OGGETTO: Procedura di Verifica di Assoggettabilità a VIA, ai sensi dell'art. 10 della L.R. 4/2018 e dell'art. 19 del D.lgs. 152/2006, del progetto denominato **“Attività di lavorazione e produzione di prodotti per l'alimentazione animale”**, presentato da **Kemin Cavriago S.r.l.** localizzato nel comune di **Cavriago (RE)** - [Fasc. 1311/34/2024] - **INVIO integrazioni**

Di seguito i punti di richiesta integrazione e relative risposte

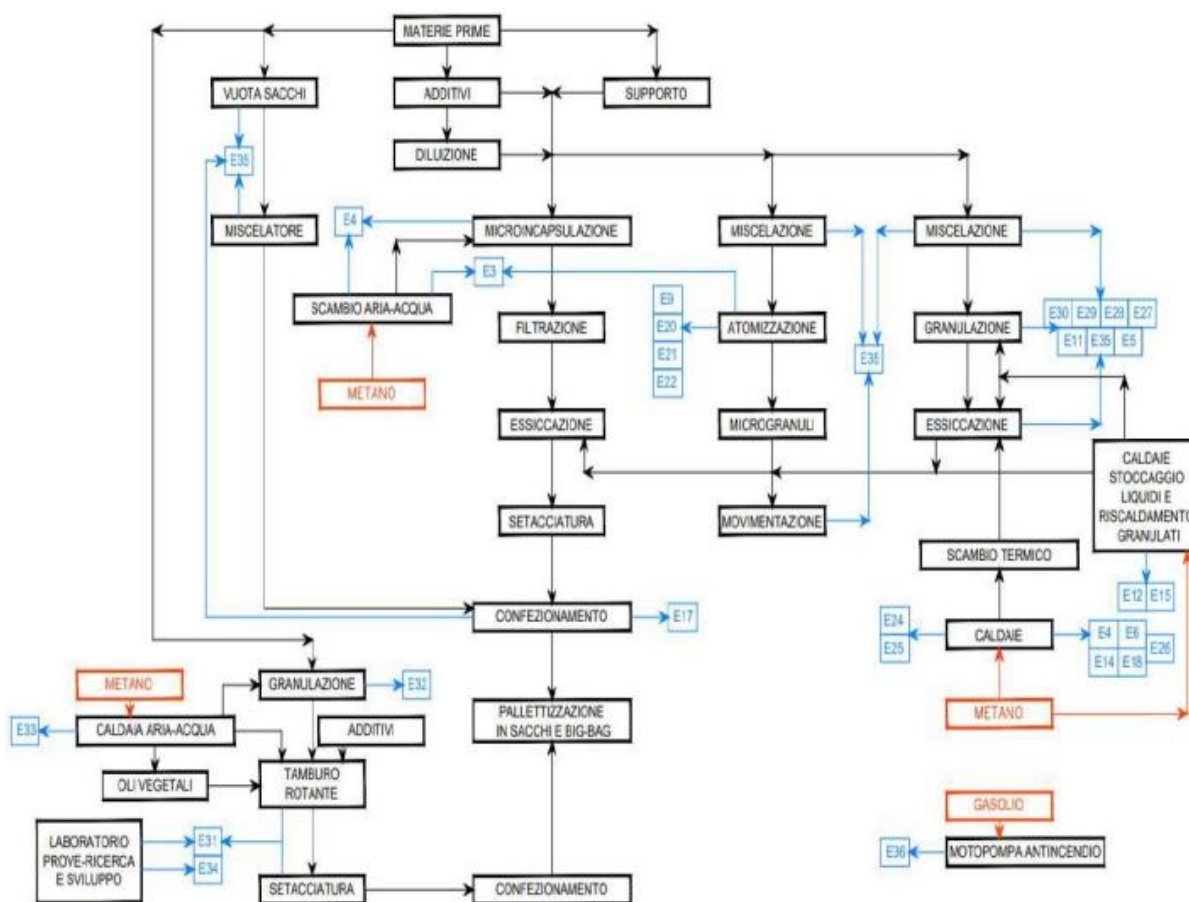
Il polo produttivo aziendale è suddiviso in tre complessi edilizi principali, rappresentati nella sottostante figura, e di seguito descritti:

1. presso la sede 1, posta tra via don P. Borghi e via G. Leopardi, viene svolta la maggior parte del ciclo produttivo, in particolare:
 - nel blocco A, ovvero l'edificio più ad ovest, sono presenti le linee produttive dei mangimi e delle pre-miscele, comprensive di locale serbatoio delle emissioni, granulatori, miscelatori e atomizzatori;

- nel blocco B, posto a sud, è presente la linea di confezionamento;
 - nel blocco C, posto ad est, è presente una linea per l'atomizzazione.
2. presso la sede 3, con accesso da via don P. Borghi, è presente la linea di produzione dell'integratore animale a base di aminoacido ricoperta da biopolimero di origine naturale.

3. presso la sede 2, con accesso su via Nizzola n. 5, è collocata la linea di produzione e lavorazione del cloruro di calcio (CaCl_2), oltre a locali ad uso magazzino, alla centrale termica e al laboratorio interno qualità/ricerca e sviluppo.

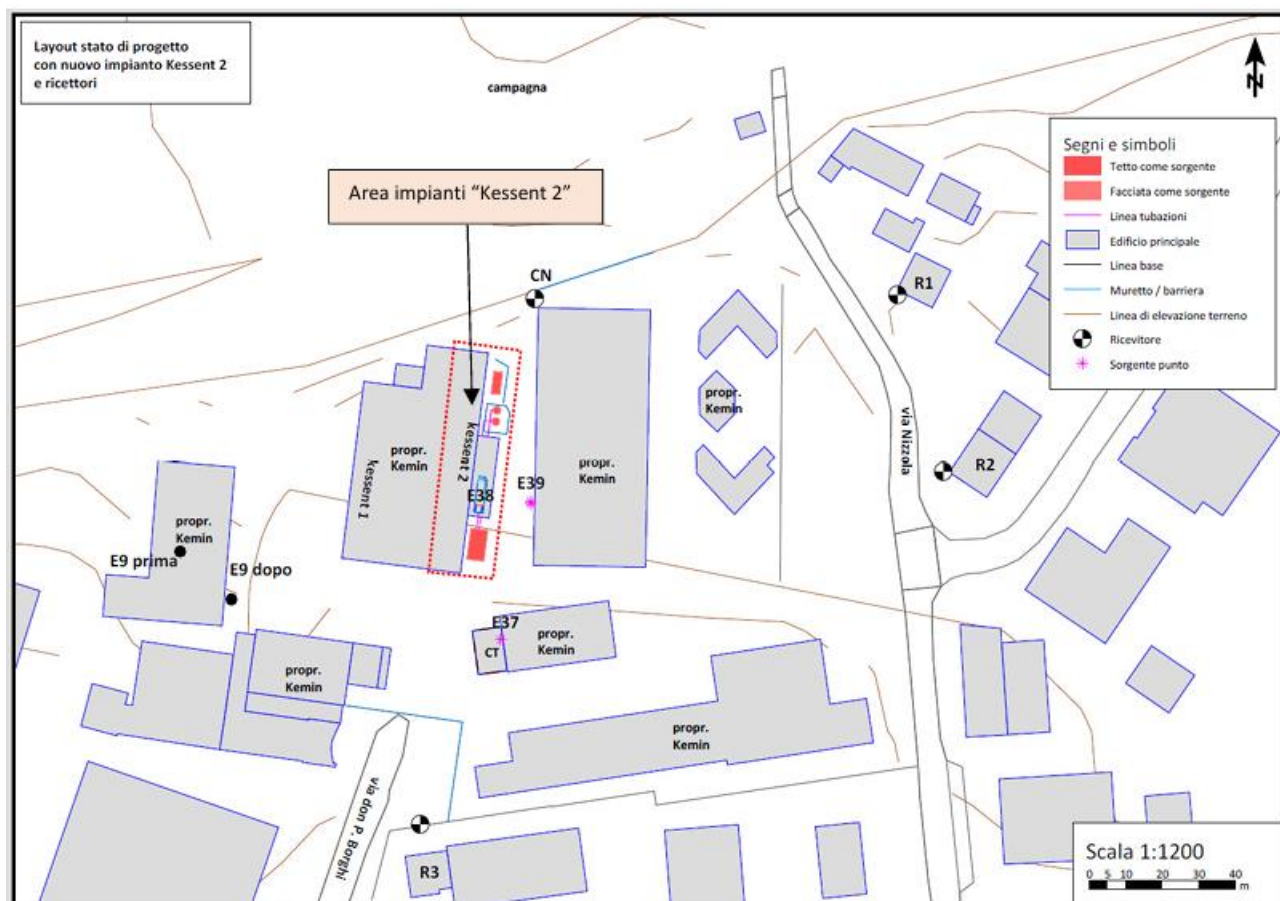
2. emissioni sonore: *presentare una relazione previsionale di impatto acustico comprensiva delle modifiche oggetto della procedura di screening e altri interventi che l'azienda intende attuare per il contenimento delle emissioni odorigene/sonore. La relazione previsionale dovrà valutare sia il rispetto dei limiti assoluti che del criterio differenziale sui recettori individuati;*

L'impatto acustico di questa modesta emissione nella nuova posizione può essere dichiarato trascurabile ai fini dell'impatto acustico ai ricettori esterni essendo distante e completamente schermata dai fabbricati aziendali frapposti (si veda figura successiva).
